大飯発電所3、4号機 原子炉容器上部ふた取替え前後図

高浜発電所3、4号機 原子炉容器上部ふた取替え前後図

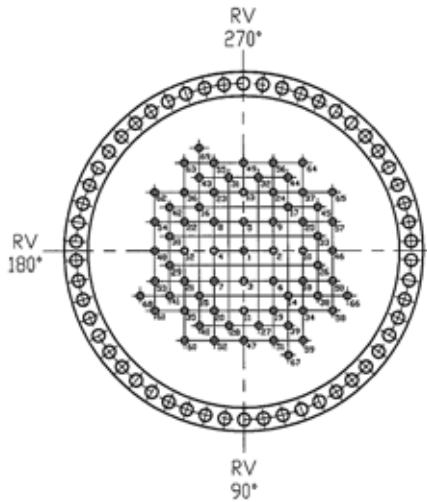
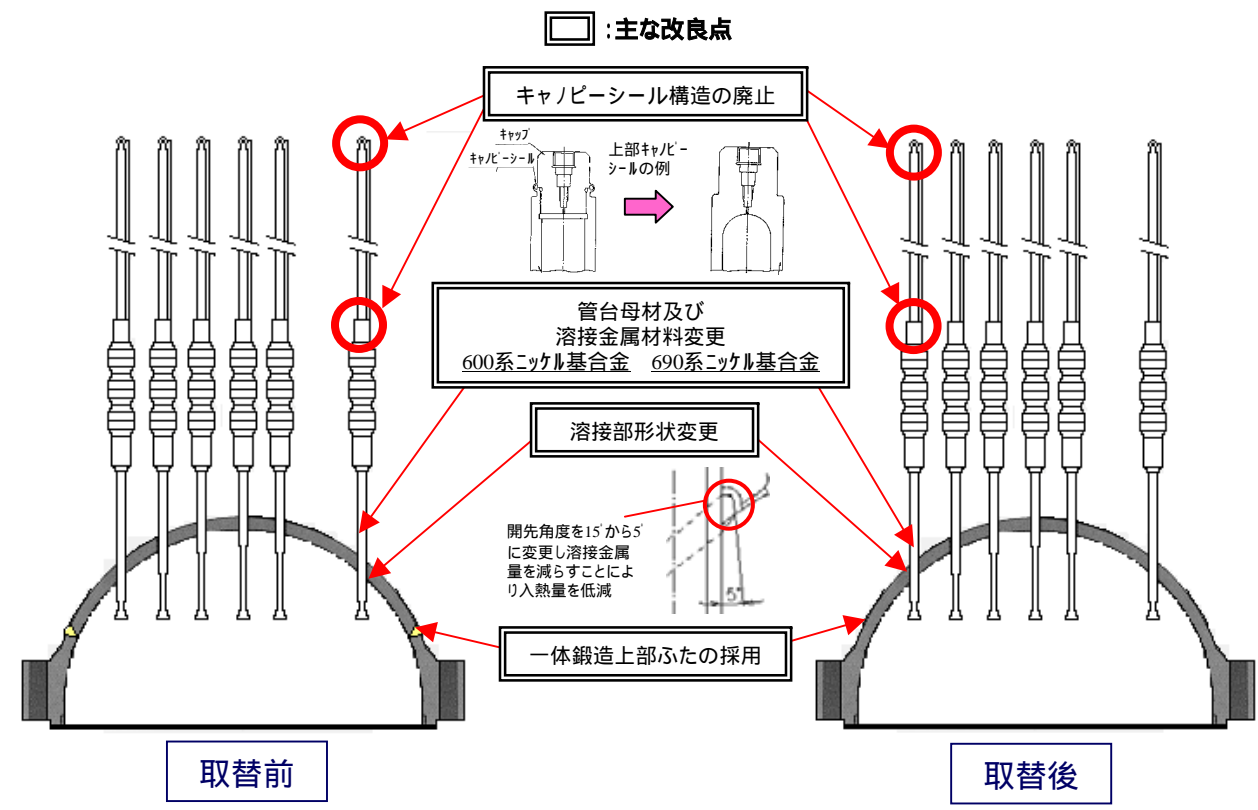
旧	新
制御棒駆動装置	53	53
炉内熱電対(温度計測用)	4	4
水位計	1	1
予備	11	8
空気抜き	1	1
合計	70	67

管台の配置及び本数

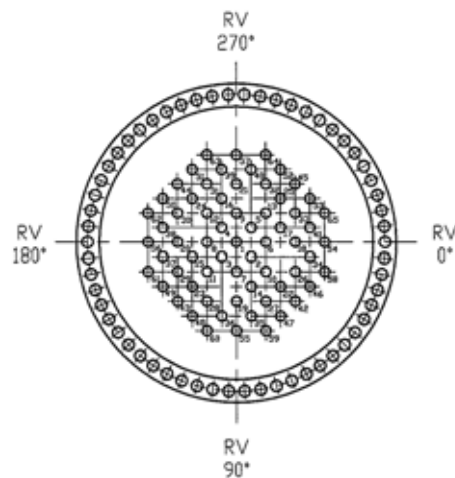
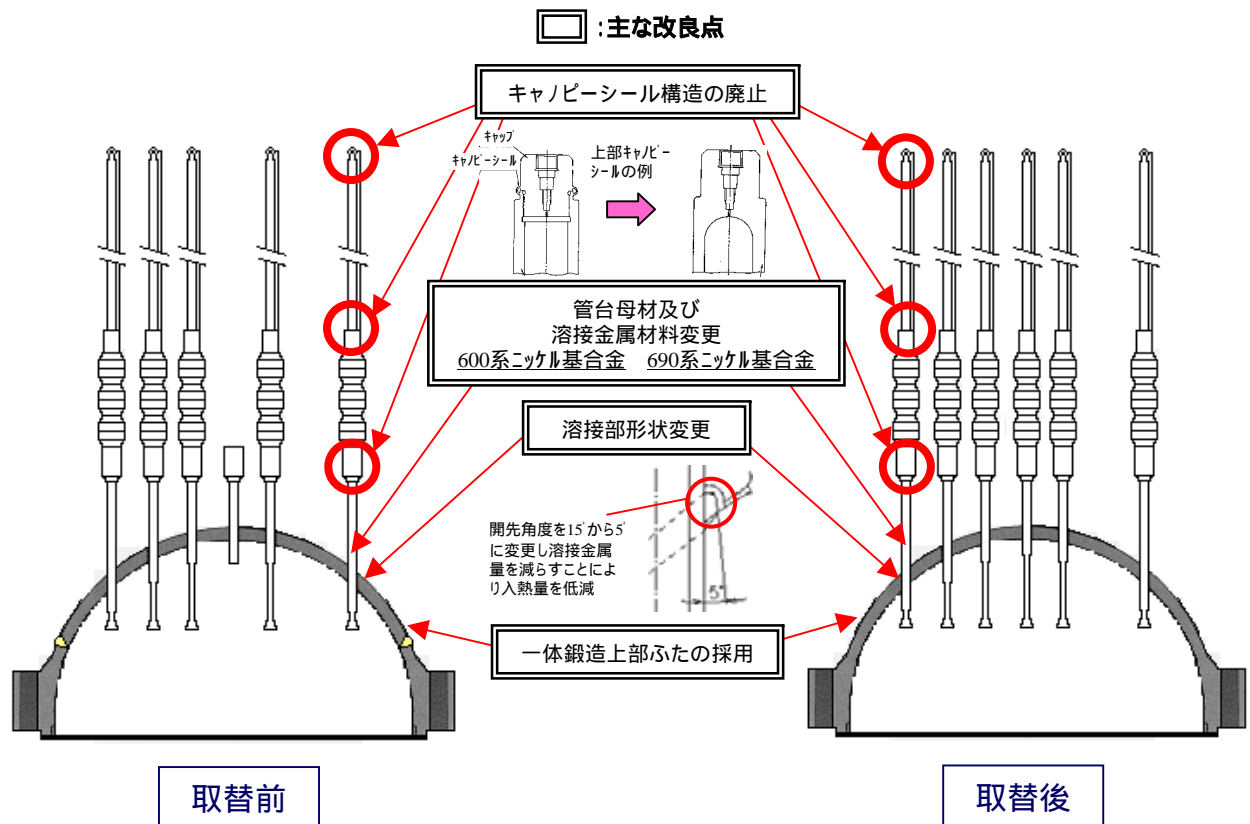
管台の配置及び本数

旧	新
制御棒駆動装置	48	48
炉内熱電対(温度計測用)	3	3
予備	14	4
空気抜き	1	1
合計	66	56
